Pfahlprüfung mit Ultraschall

Stellungnahme zum Beitrag von H. Hürzeler, «Schweizer Ingenieur und Architekt» 108, Heft 19/90, Seiten 508–515

VON ERWIN SCHELLER
ZOLLIKOFEN

Bild 1a. Pfahl Nr. 52, Baustelle BW 677, Urdorf; Einschnürung 40% (Sollwert):
Links: Geschwindigkeits-Tiefen-Verlauf mit Anomalie zwischen 4,3 und 4,8 m.
Rechts: Qualitativer Verlauf der Amplitudenverhältnisse

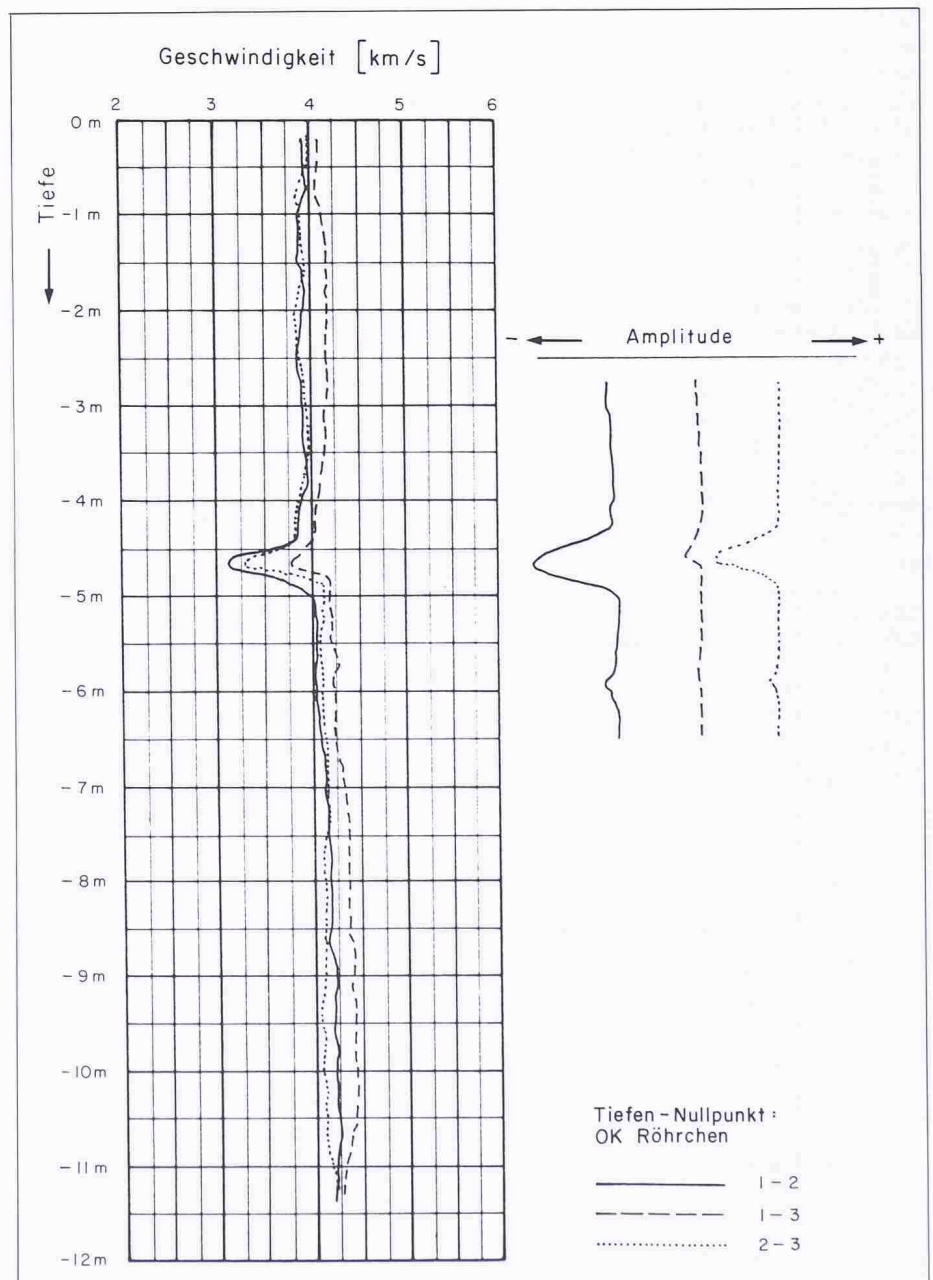
Ein bedeutend grösserer Unterschied (ca. 10%) ist auf Bild 1a von Herrn Scheller ersichtlich, wenn die Aufzeichnung der Messtraverse 1-2 in den Tiefen 1 m bis 3 m und 9 m bis 11 m miteinander verglichen wird. Ob diese doch merkliche Abweichung klar interpretiert werden kann? Zwei Ursachen sind m.E. denkbar:

- Unterschiede in der Betonzusammensetzung (welcher Art auch immer, Probe-Entnahmen könnten Aufschluss geben).
- Pfahl-Anomalien analog oder ähnlich Pfahl Nr. 39 in Menziken (eindeutige Feststellung ist kaum möglich).
